SERVIZIO INFORMAZIONE

Sostituzione del rullo tenditore

e dello smorzatore di vibrazioni

Costruttore: Audi, Seat, Škoda, VW

Figura 1: a sinistra smorzatore di vibrazioni 533 0028 20, a destra rullo tenditore 531 0531 20,

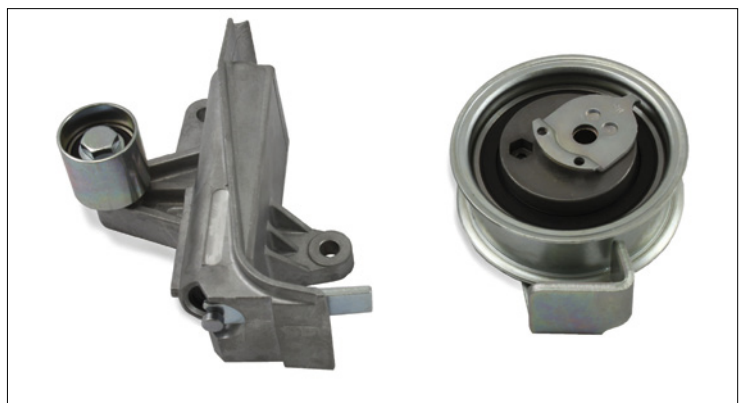
Nei veicoli sopra citati lo smorzatore di vibrazioni 533 0028 20 (figura 1, a sinistra) e il rullo tenditore 531 0531 20 (figura 1, a destra) sono stati sostituiti da KIT 530 0546 10 (figura 2, a sinistra) e Set 530 0546 09 (figura 2, a destra).

I nuovi componenti presentano differenze di tipo visivo e funzionale. Nella vecchia versione lo smorzatore di vibrazioni, oltre al rullo tenditore, comprendeva anche una parte preposta al tensionamento della cinghia.

La nuova puleggia di rinvio insieme al supporto 532 0601 10 assolve unicamente alla funzione di rinvio. La tensione della cinghia e lo smorzamento sono affidati esclusivamente al rullo tenditore 531 0840 10.

Non è consentito il montaggio misto, poiché i rispettivi componenti sono tarati l'uno sull'altro e garantiscono solo quando usati assieme la corretta tensione della cinghia.
